改善箇所説明図

圧縮天然ガス自動車において、燃料タンクが加熱され圧力が高くなった時に燃料を放出して、タンク内圧を下げる安全弁の構造が不適切なため、気温が高い時の燃料補給等で当該部分が高温にさらされた場合、規定の温度以下で当該安全弁が作動してしまい燃料を放出するおそれがある。

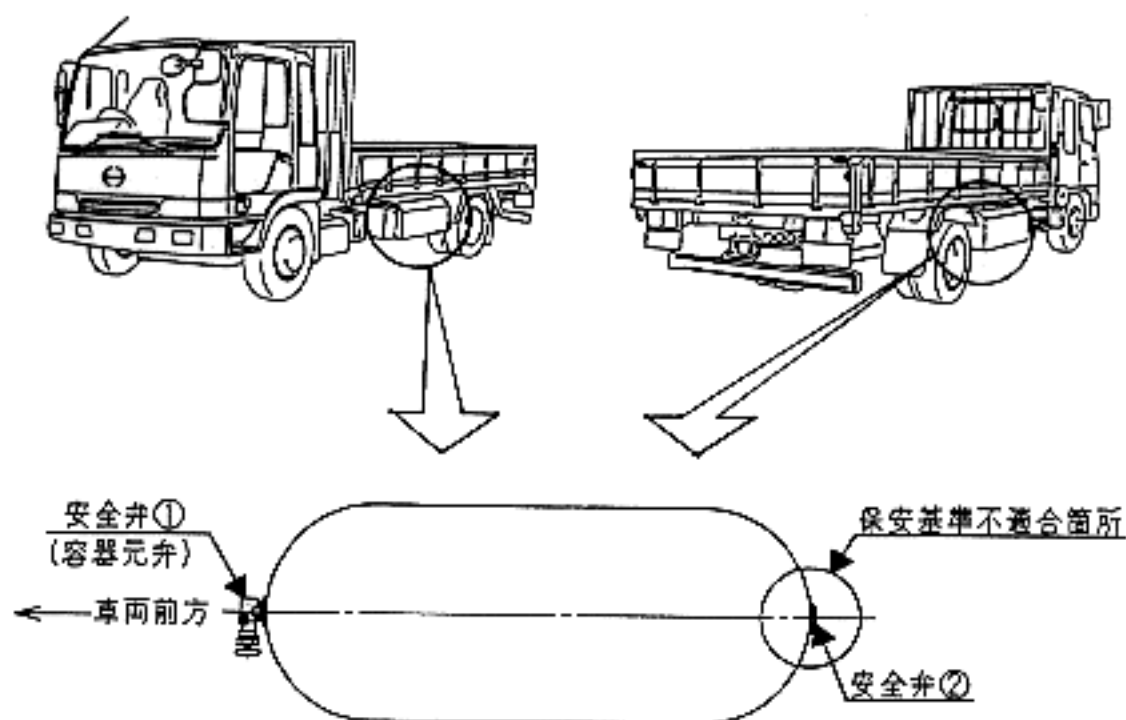
改善前

フューズメタル

改善後

フューズメタル無し

改善措置の内容：全車両、当該安全弁を対策品と交換する。

識別：対策品頭部に緑色ペイントを施す。
